Asunto:	Radicación:	12-123951- 6
	Trámite:	3
	Evento:	1
	Actuación:	519
	Oficio:	23532
	Folios:	7

Patente de Invención				Patente de Modelo de Utilidad	X
Vía Nacional	X				
Vía PCT (Fase Nacional)		Capítulo I		Capítulo II	
No. Solicitud Internacional					
Fecha de Presentación Internacional

Título de la solicitud: “Disposición para engrase en los arboles de los variadores de velocidad centrífugos”. (Rad. No 12-123951-00002-0000. Fl. 1).

Figura 1, 2, 3a, 3b, 3c, 3d, 4a y 4b del documento D1 ES 1069285

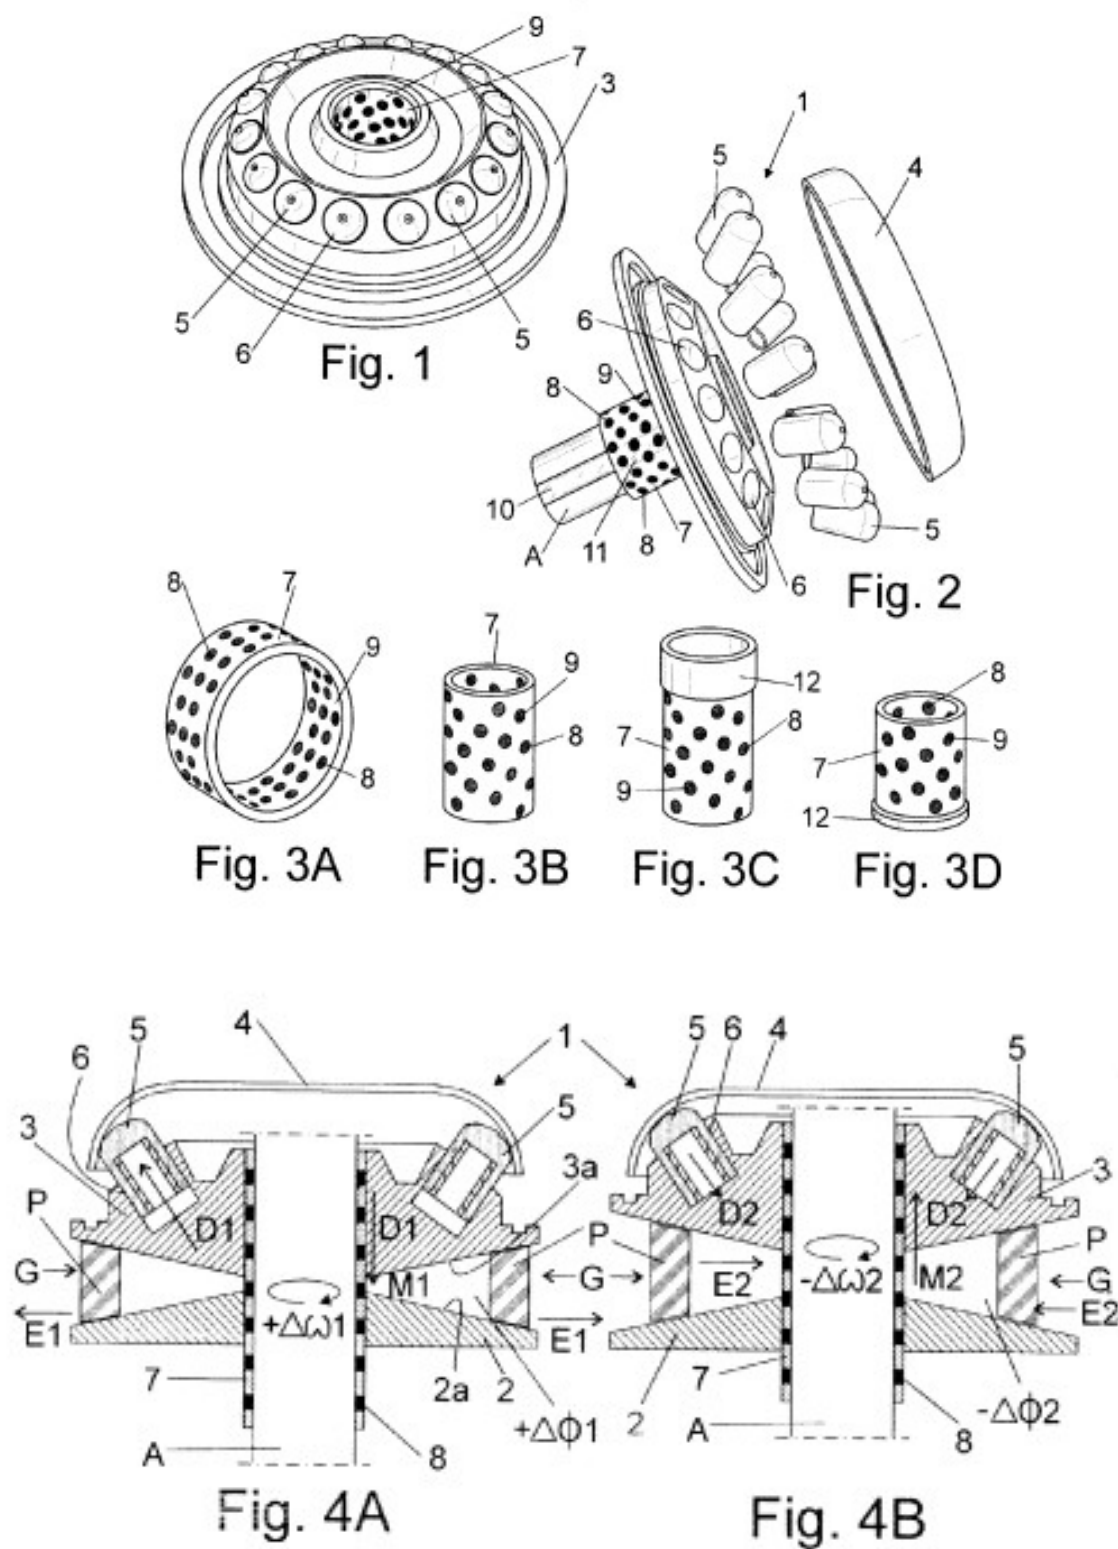
Características técnicas esenciales	D1 ES 1069285
<i>DISPOSICIÓN PARA ENGRASE EN LOS ÁRBOLES DE LOS VARIADORES DE VELOCIDAD CENTRIFUGOS</i> ” de los que comprenden un plato discoidal fijo,	<i>Variador de velocidad con lubricación en seco.” de los que comprenden un plato discoidal fijo (4), (Fig. 2; Pág. 3, línea 12)</i>
<i>unos medios de desplazamiento situados en sendos alojamientos previstos en un disco móvil, y un disco móvil todos ellos montados en el árbol,</i>	<i>unos medios de desplazamiento (6) situados en sendos alojamientos previstos en un disco móvil (3), y un disco móvil todos ellos montados en el árbol (A), (Fig1; Pág. 3, líneas 10 a 15)</i>
<i>caracterizada en que dicha disposición comprende un anillo que rodea el árbol motor en la parte del mismo que se inserta en los discos fijo y móvil, y unas ranuras previstas en la superficie lateral de dicho árbol motor, en contacto con la superficie lateral interior de</i>	<i>caracterizada en que dicha disposición comprende un anillo (7) que rodea el árbol (A) motor en la parte del mismo que se inserta en los discos fijo (2) y móvil(3), y unas ranuras (10) previstas en la superficie lateral de dicho árbol (A) motor, en contacto con la superficie lateral interior de dicho anillo (7). (Figs. 1, 2, 3a, 3b,</i>

3c, 3d, 4a y 4b; Pág. 3, líneas 27 a 30)

La reivindicación 1 no cumple el requisito de novedad (Art.16 D 486) de acuerdo a las observaciones anteriores.

Figuras de la presente solicitud

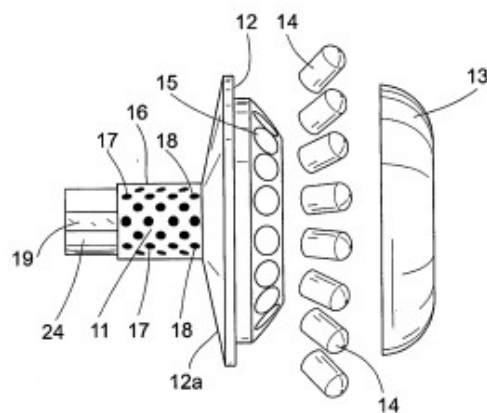
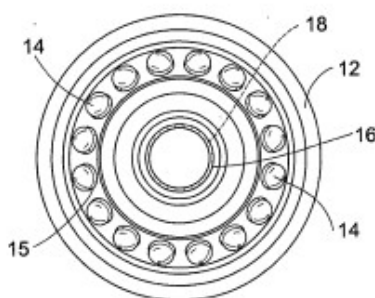
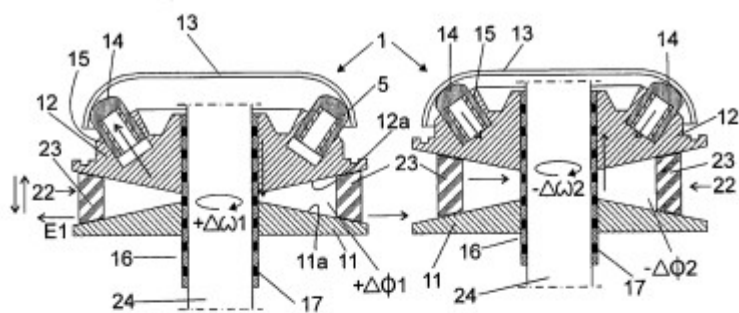
Las reivindicaciones dependientes 2 y 3 no mencionan alguna característica técnica que haga nuevo al dispositivo reclamado de la reivindicación 1, por lo cual se considera que no son nuevas y no cumplen con el requisito de novedad (Art. 16 D 486).
